**Územný plán zóny HEINOLA – PIEŠŤANY – SEKCIA „I“ –
Zmeny a doplnky č. 2**

/ KONCEPCIA /

Apríl 2024

Územný plán zóny HEINOLA – PIEŠŤANY – SEKCIA „I“ – Zmeny a doplnky č. 2

ZASTAVOVACÍ PLÁN

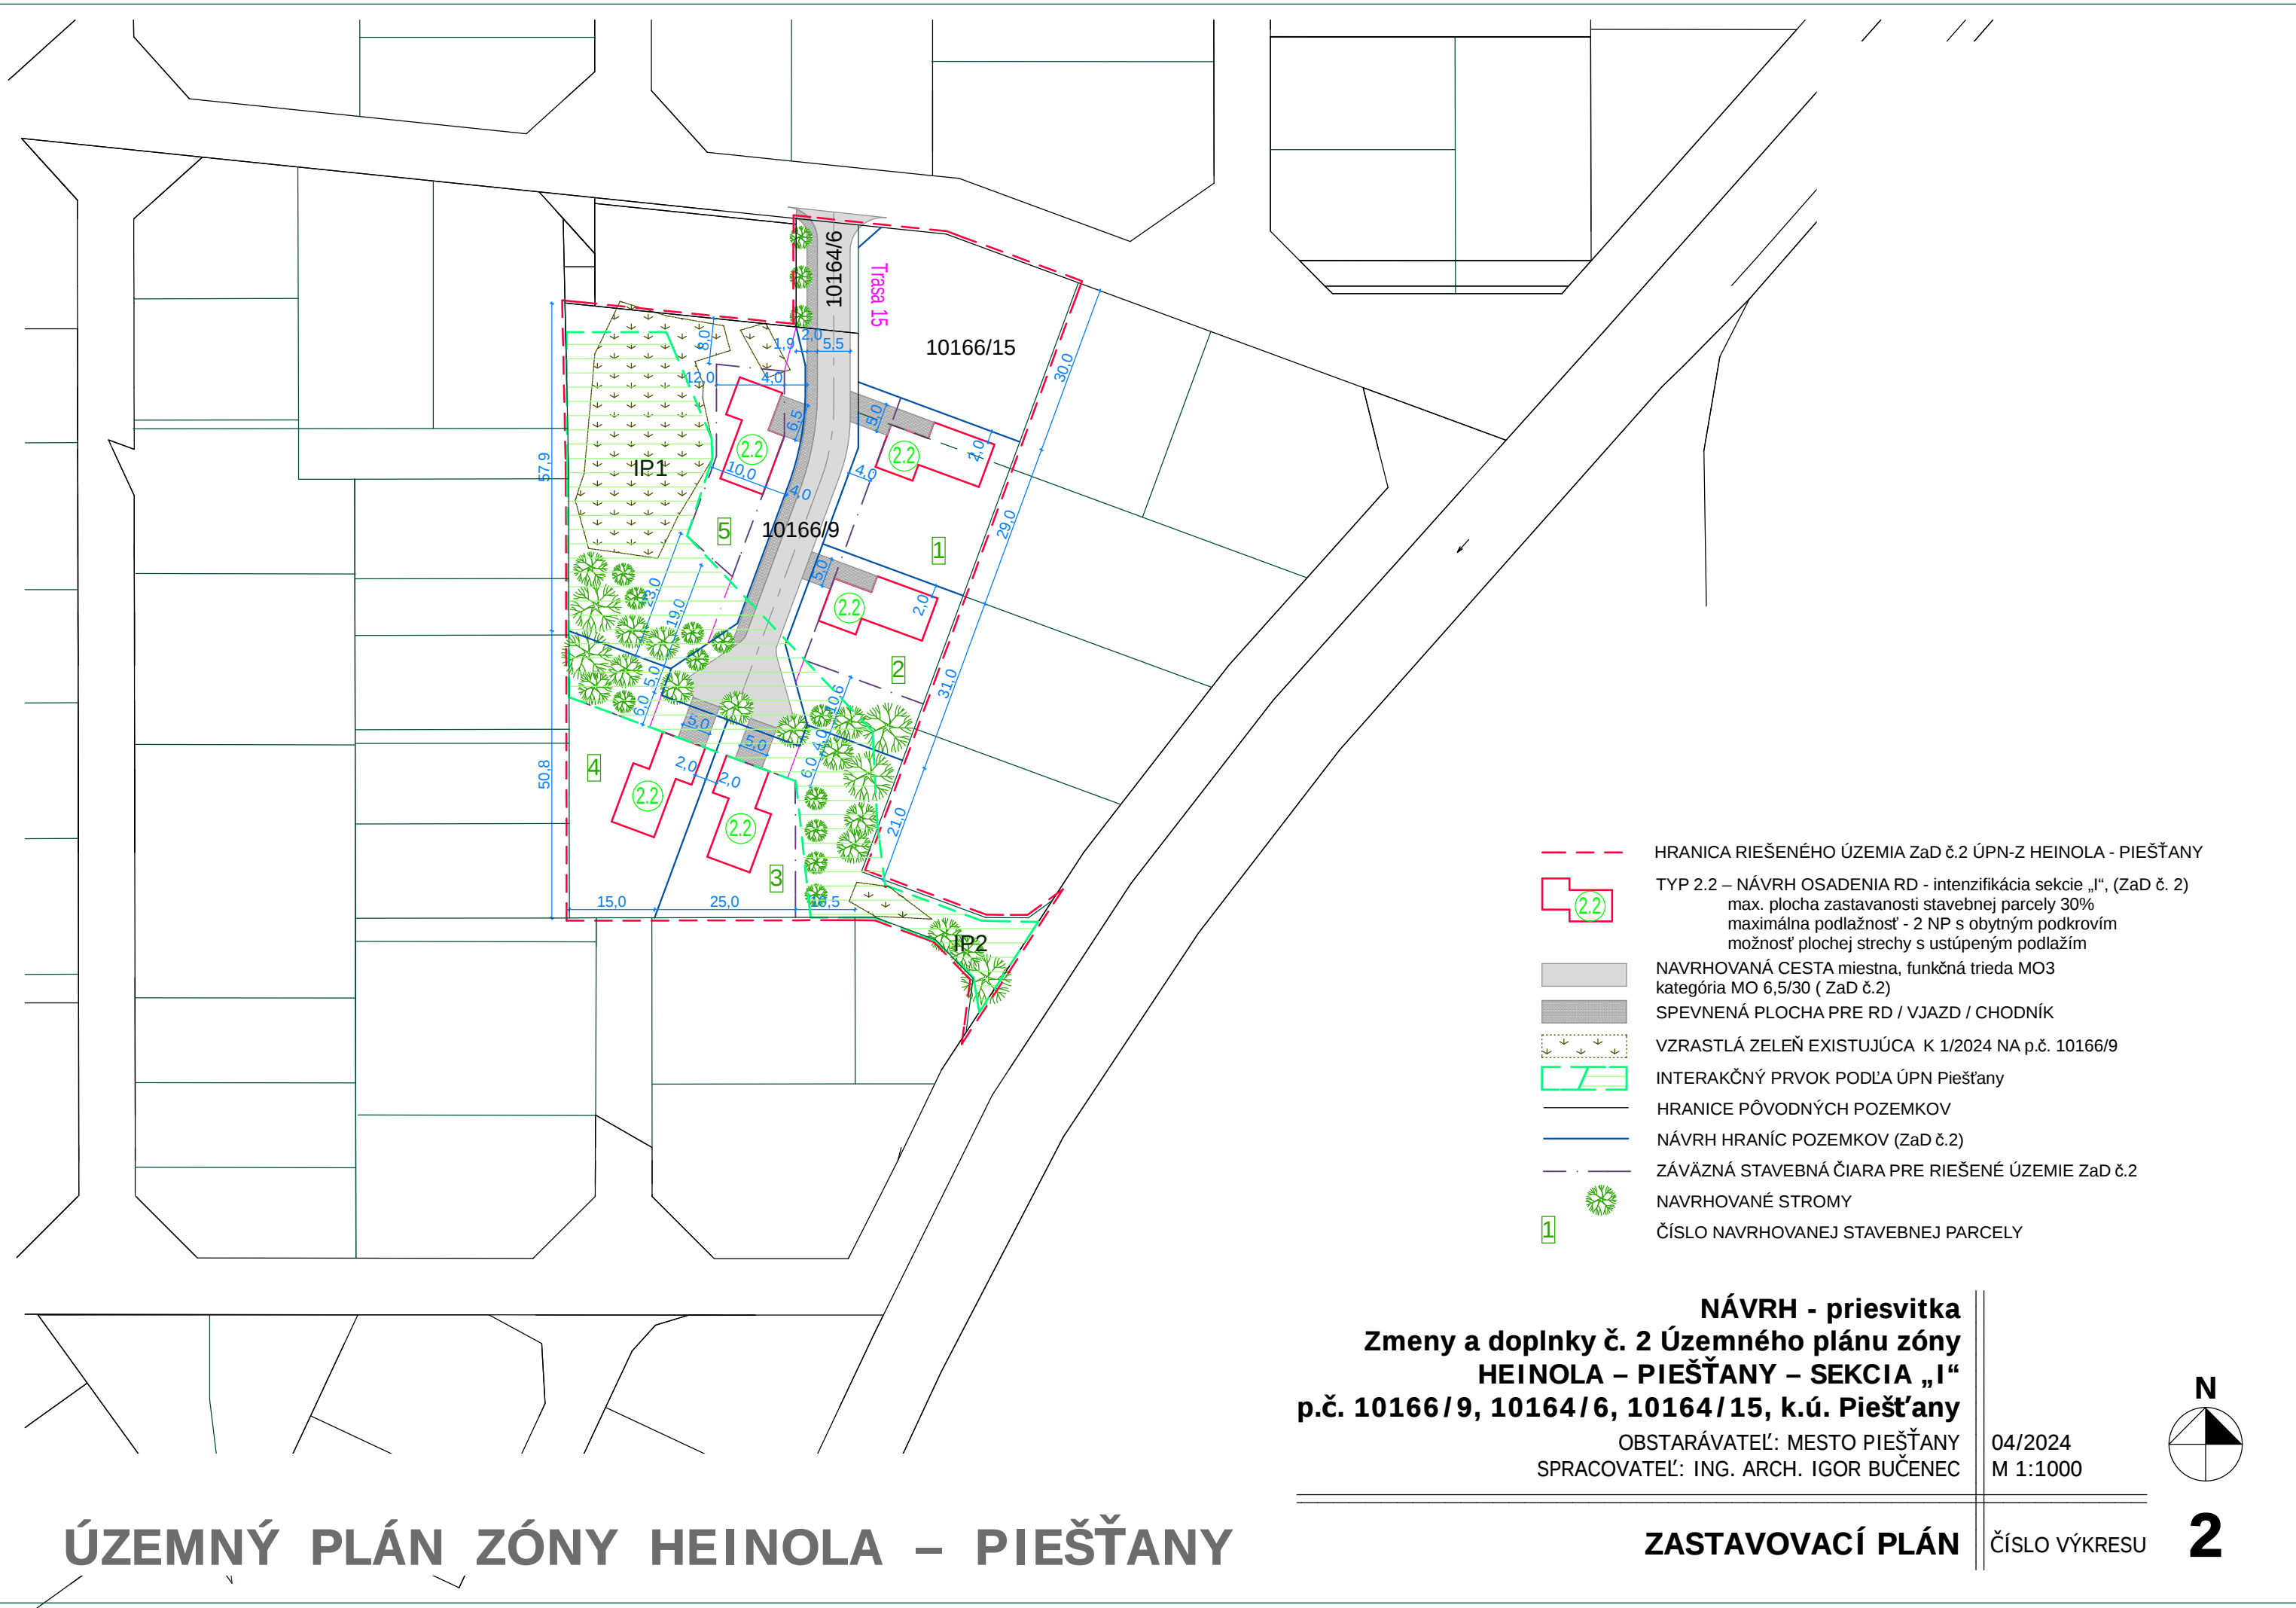
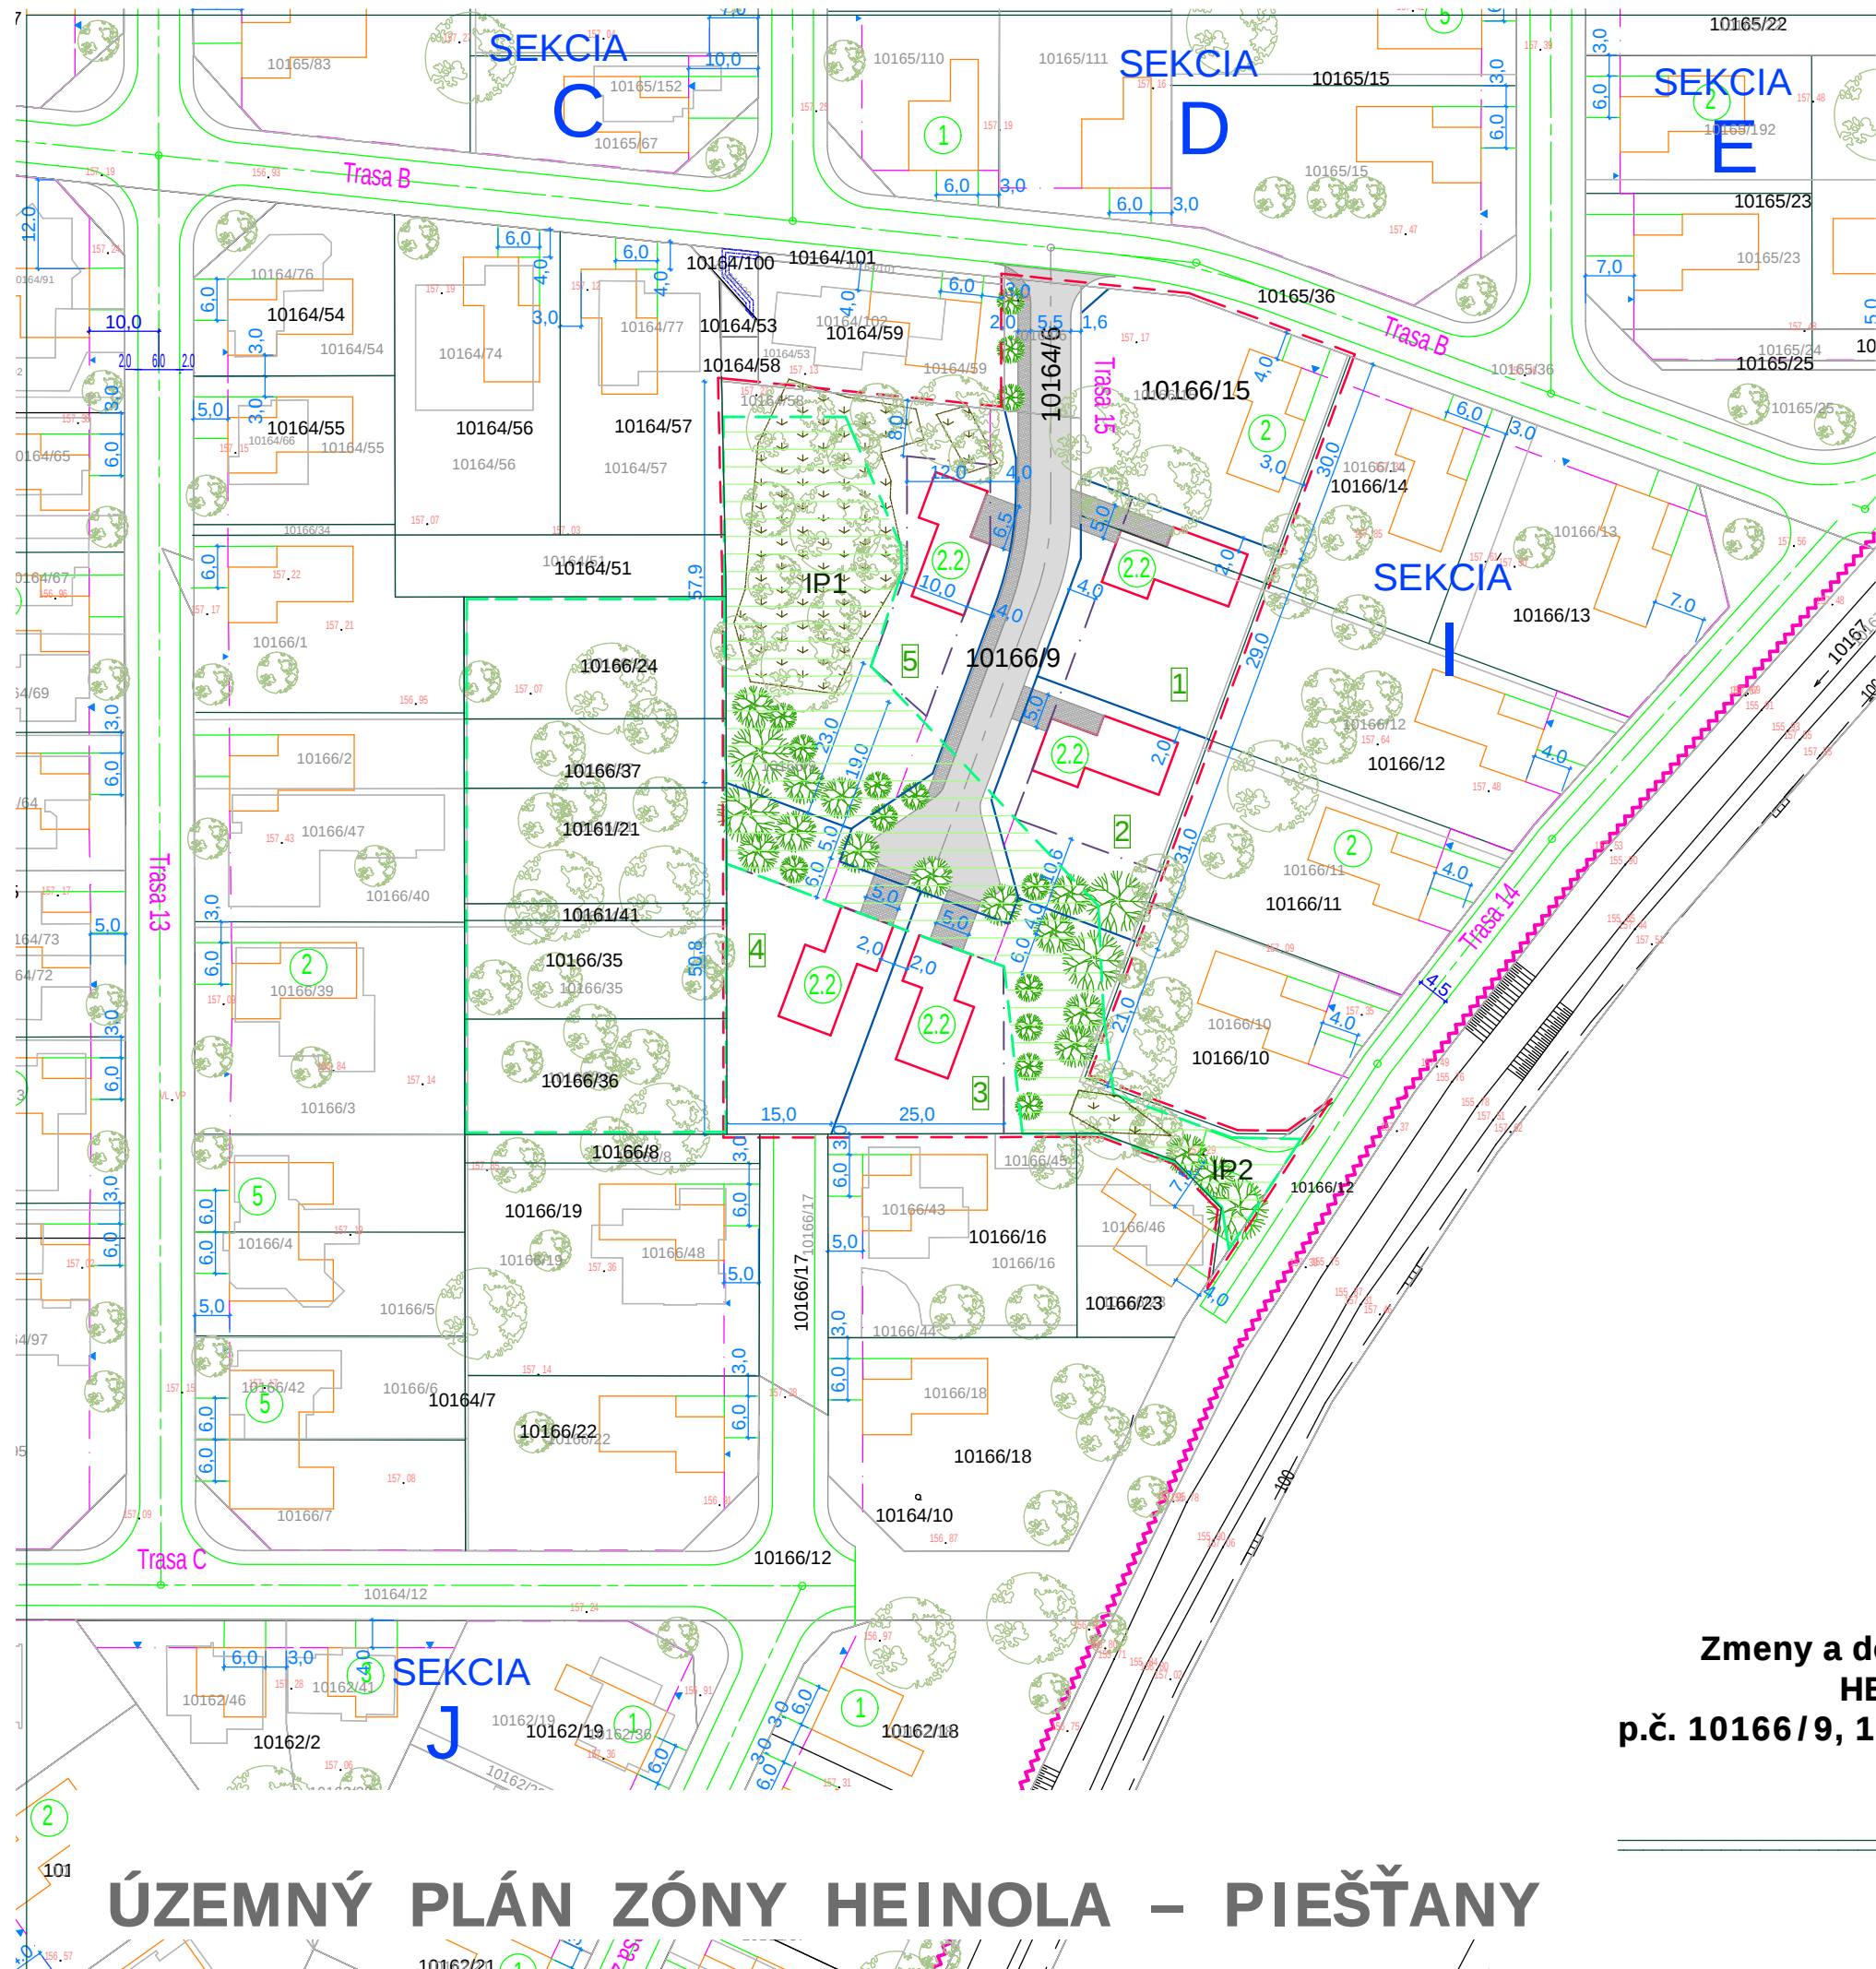
- HRANICA RIEŠENÉHO ÚZEMIA ZaD č.2 ÚPN-Z HEINOLA - PIEŠŤANY
- TYP 2.2 – NÁVRH OSADENIA RD - intenzifikácia sekcie „I“, (ZaD č. 2)
max. plocha zastavanosti stavebnej parcely 30%
maximálna podlažnosť - 2 NP s obytným podkrovím
možnosť plochej strechy s ustúpeným podlažím
- NAVRHOVANÁ CESTA miestna, funkčná trieda MO3
kategória MO 6,5/30 (ZaD č.2)
- SPEVNNÁ PLOCHA PRE RD / VJAZD / CHODNÍK
- VZRASTLÁ ZELEŇ EXISTUJÚCA K 1/2024 NA p.č. 10166/9
- INTERAKČNÝ PRVOK PODĽA ÚPN Piešťany
- HRANICE PŮVODNÝCH POZEMKOV
- NÁVRH HRANÍC POZEMKOV (ZaD č.2)
- ZÁVÄZNÁ STAVEBNÁ ČIARA PRE RIEŠENÉ ÚZEMIE ZaD č.2
- NAVRHOVANÉ STROMY
- ČÍSLO NAVRHOVANEJ STAVEBNEJ PARCELY

NÁVRH - priesvitka
Zmeny a doplnky č. 2 Územného plánu zóny
HEINOLA – PIEŠŤANY – SEKCIA „I“
p.č. 10166/9, 10164/6, 10164/15, k.ú. Piešťany
